Asociația "METROU UȘOR"

Nr. MU77 / 03.09.2024

Observații privind PMUD-BI 2.0 în perioada de consultare publică

Către: Asociația de Dezvoltare Intercomunitară pentru Transport Public București-Ilfov (TPBI)

FIGURA 295. REVITALIZAREA REȚELEI DE TROLEIBUZ

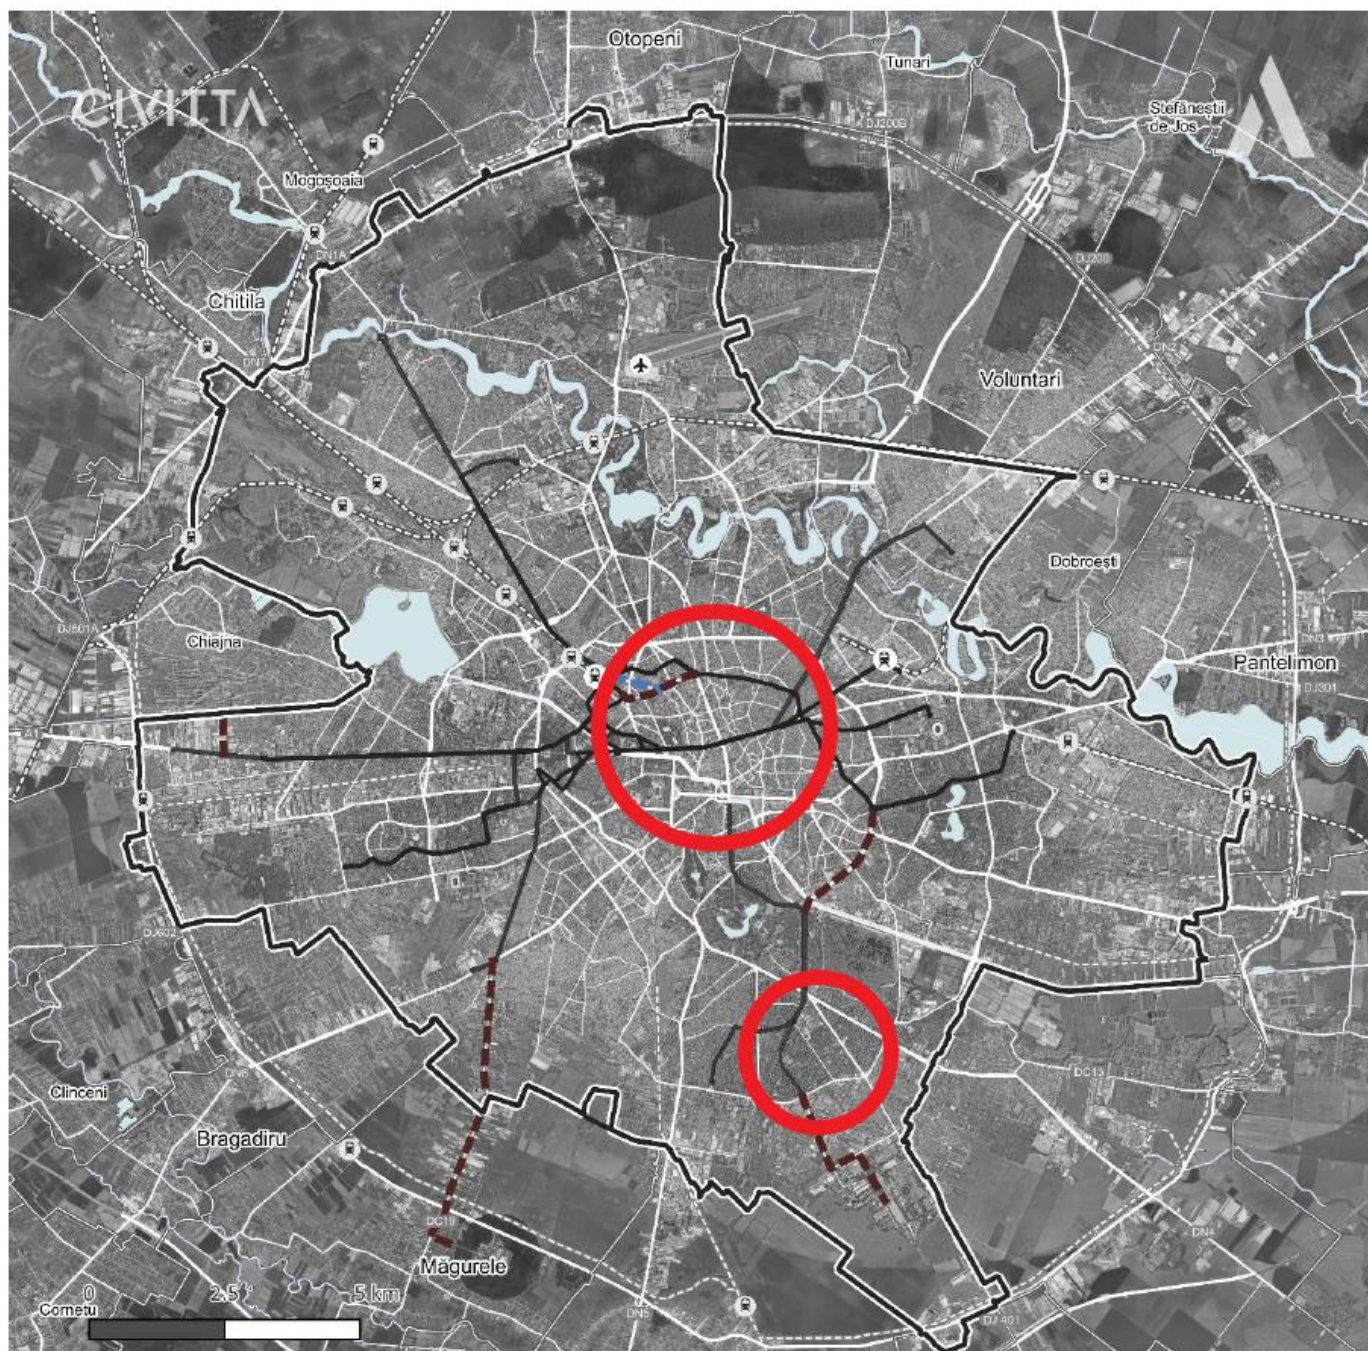
- 1.1. **De pe hartă lipsește linia 74 de troleibuz**, a cărei infrastructură există pe Str. Emil Racoviță și Str. Turnu Măgurele. Sperăm că aceasta este doar o eroare de reprezentare a hărții și nu o propunere de desființare a infrastructurii liniei 74 de troleibuz.

- 1.2. **De pe hartă lipsește extinderea rețelei dintre Piața Unirii și Piața Romană**, cu toate că aceasta este clar stipulată în document, la pag.579, după cum urmează:

Considerăm că lipsa celor două rețele reprezintă erori semnificative ale hărții și solicităm remedierea acestora, astfel încât harta să corespundă atât realității din teren, precum și strategiei asumate în textul PMUD-BI 2.0. Harta nu este acceptabilă în forma actuală având în vedere faptul că ilustrează viziunea Municipiului București pentru rețeaua de troleibuz pentru următoarele decenii.

FIGURA 105. REVITALIZAREA REȚELEI DE TROLEIBUZ

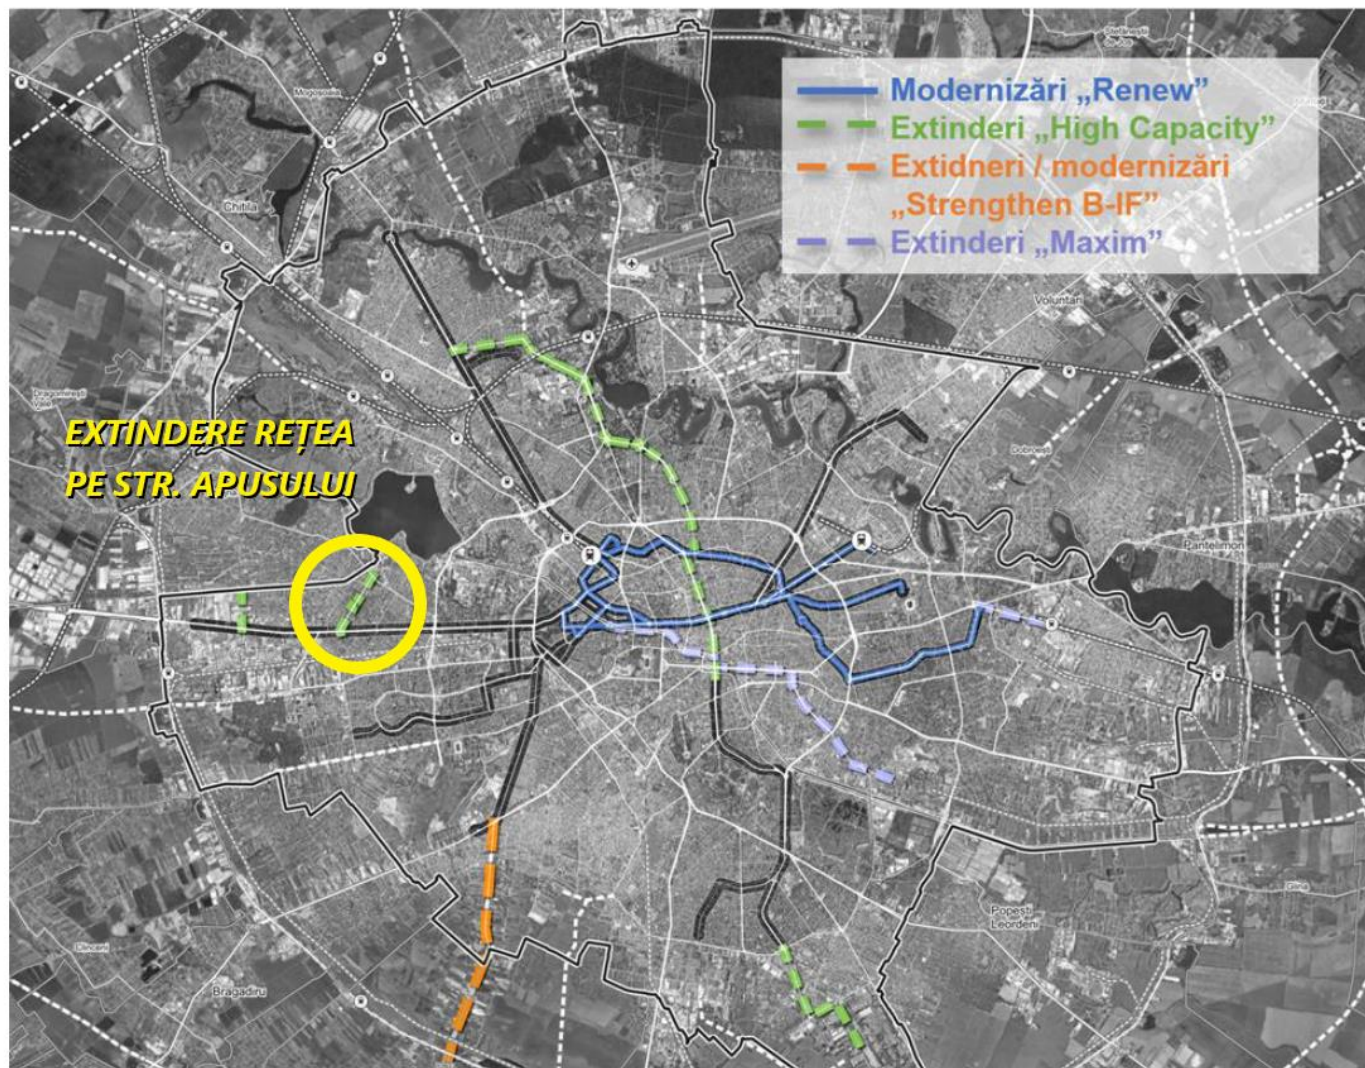
În documentul intermediar din luna aprilie 2024 (documentul „R10 - Raport PMUD București-Ilfov draft” de pe website-ul TPBI), pe harta de la pag.308, în scenariul “High Capacity” este propusă grafic, printre altele, și extinderea rețelei fizice de troleibuz pe Str. Apusului. Aceasta nu se mai regăsește în varianta finală a documentului (pag.579-580).

Nu suntem de acord cu eliminarea rețelei de troleibuz de pe Str. Apusului pe distanța de 500m dintre Bd. Iuliu Maniu și terminal Complex Comercial Apusului. Considerăm necesară realizarea acestui tronson pentru eficientizarea exploatarei comerciale, eficientizarea alocării parcului de vehicule și reducerea uzurii bateriilor troleibuzelor pe termen lung prin cicluri scurte de încărcare / descărcare. Precizăm că această extindere de 500m pentru electrificarea totală a liniei 61 reprezintă o extindere firească și necesară a rețelei de troleibuz ce poate fi realizată cu costuri reduse și **solicităm includerea acestui obiectiv în PMUD-BI 2.0 în cadrul pachetului “Do minimum, repair and manage”.**

Extras din proiectul STB pentru terminalul Platforma Pipera, cu linia 2 de debarcare fără peron:

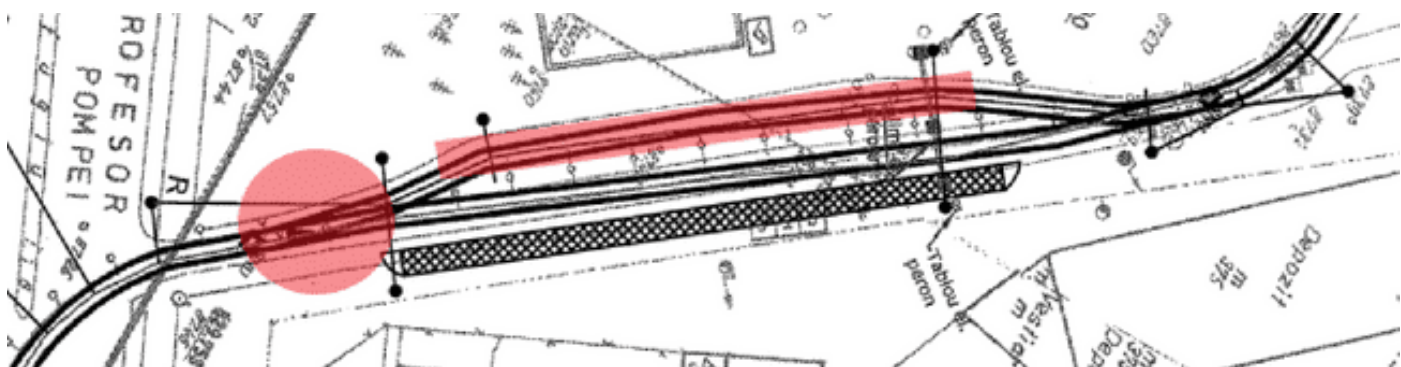
Din păcate, temele de proiectare realizate internizat de Biroul de Proiectare STB prevăd ca stațiile de îmbarcare de la Complex Titan și de debarcare de la Platforma Pipera să NU beneficieze de peroane la linia 2. Aceste proiecte tehnice trebuie revizuite.

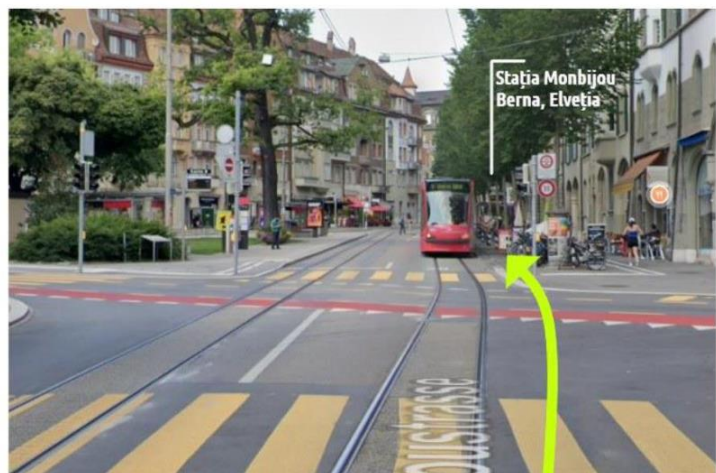
Un proiect deficitar similar, recent implementat de STB S.A., regăsim la noul terminal Aeroport Băneasa, acolo unde stația unică de îmbarcare și debarcare are un singur peron, cu toate că trama stradală permitea realizarea unui peron și pentru linia 2. După inaugurarea investiției în anul 2023, tramvaiele opreau inclusiv pe linia a 2-a unde debarcau și îmbarcau călătorii, aceștia fiind nevoiți să coboare pe linia 1 și să urce treptele tramvaiului. **Situația este inacceptabilă pentru o infrastructură de tramvai nouă, realizată în anul 2023, iar astfel de erori flagrante de proiectare nu mai trebuie acceptate.**
